改善箇所説明図

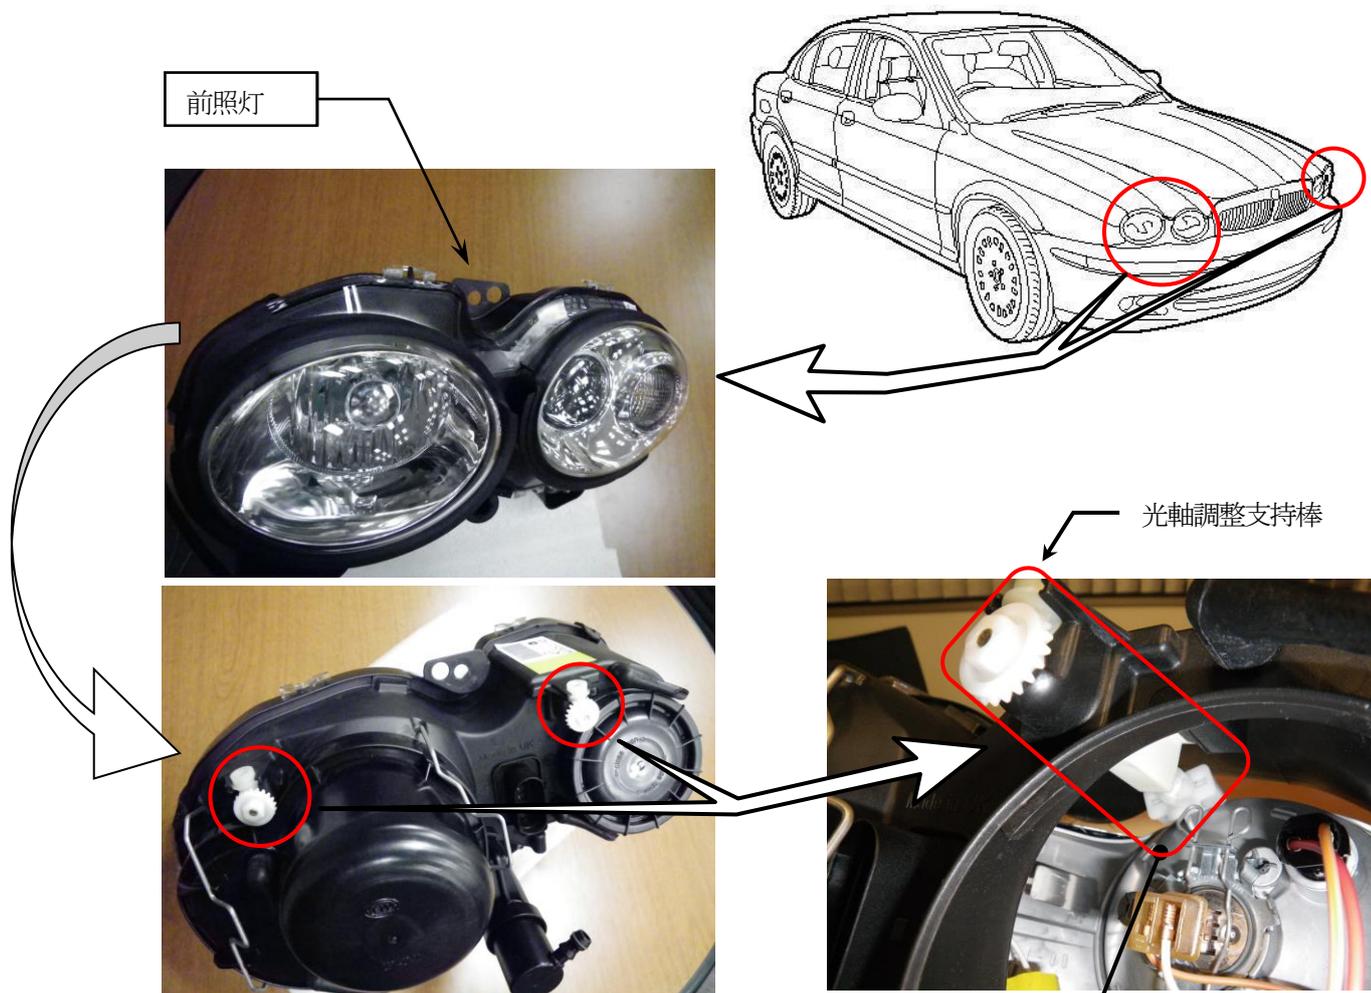
基準不適合発生箇所

前照灯の光軸調整支持棒の材質が不適切なため、強度が不足している。そのため、走行振動等により当該支持棒が折損し、前照灯の光軸が下を向くおそれがある。

改善の内容

全車両、当該前照灯アセンブリを対策品に交換する。

識別：左前照灯ハウジング上部に黄ペイントを塗布する。
